TECHNISCHE MITTEILUNG

FORD-WERKE AG KÖLN · KUNDENDIENST

10. September 1965

Türfenstersystem Taunus 17M/20M

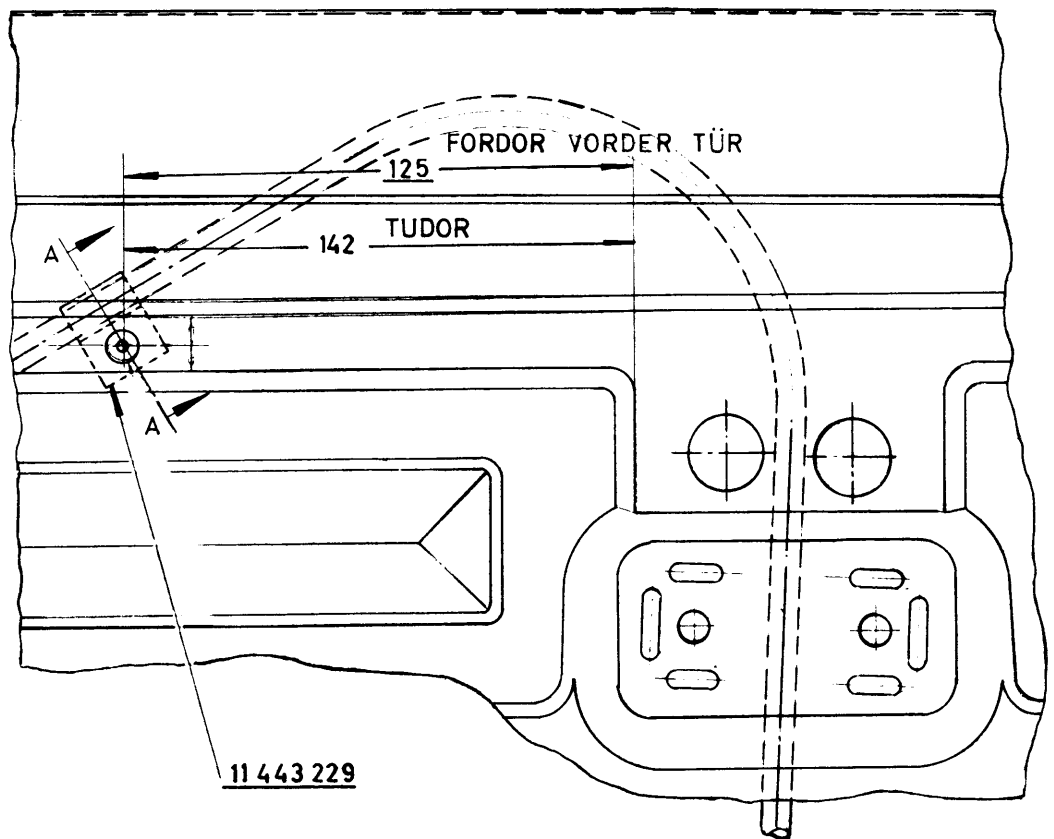
Ab Motor-Nr ER 93 718, gebaut am 21. 6. 1965, haben am Türfenstersystem verschiedene Änderungen eingesetzt. Nachstehend geben wir Ihnen für Beanstandungsfälle verschiedene Abstellmassnahmen.

I

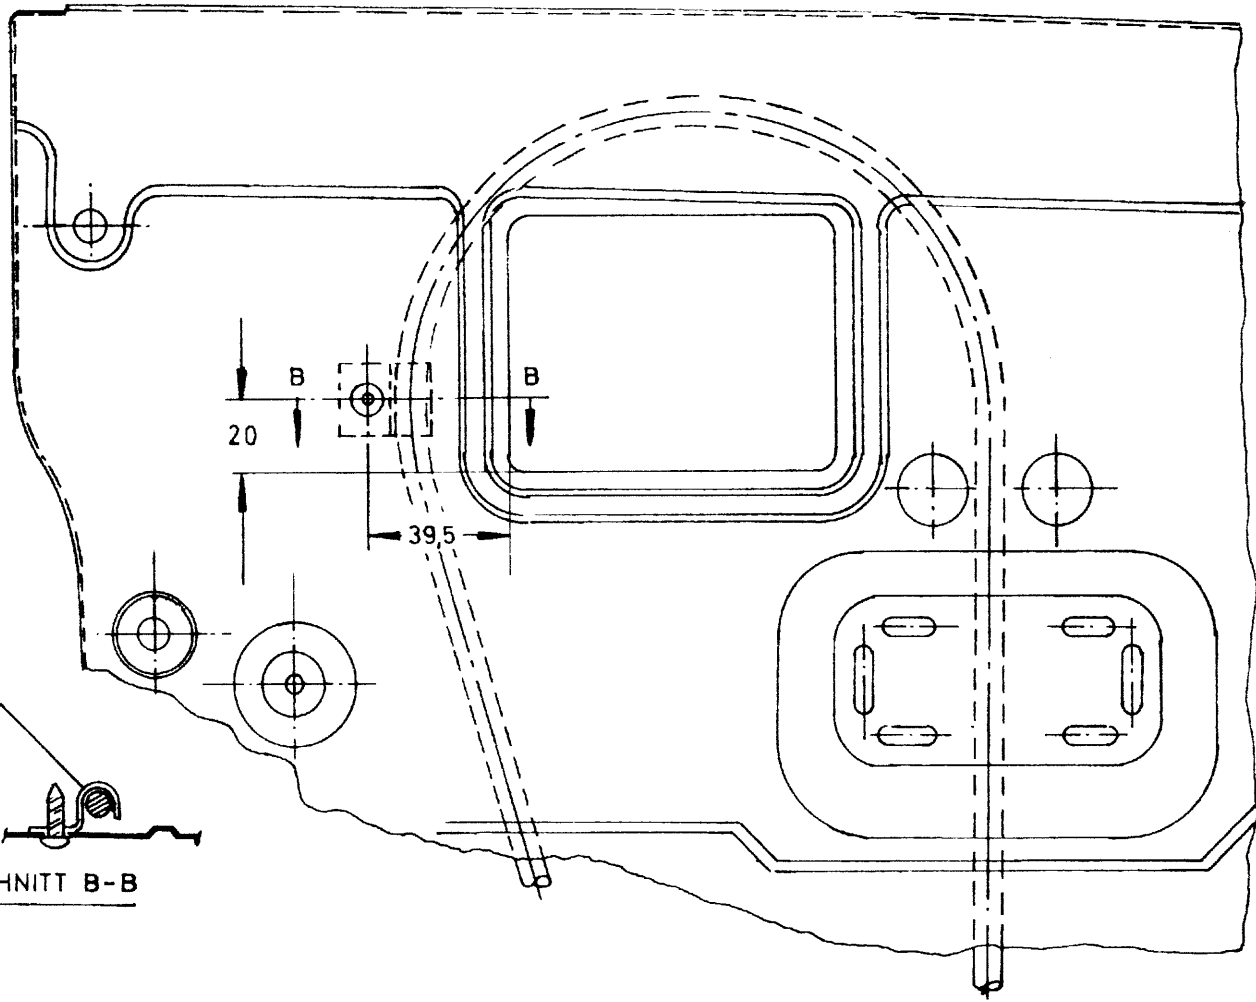
Wenn Geräusche in der Tür vorgebracht werden, muss die Türverkleidung demontiert und gemäss umseitiger Skizzen eine Schelle zur Befestigung des Kurbelapparates montiert werden. Die Skizze I gilt für die vorderen, die Skizze II für die hinteren Türen. Das Türinnenblech wird an der vermassten Stelle angebohrt und der Kurbelapparat mit der Schelle Bestell-Nr 443 229 und einer Treibschraube 4, 3x16 Bestell-Nr 221 896 am Türinnenblech befestigt.
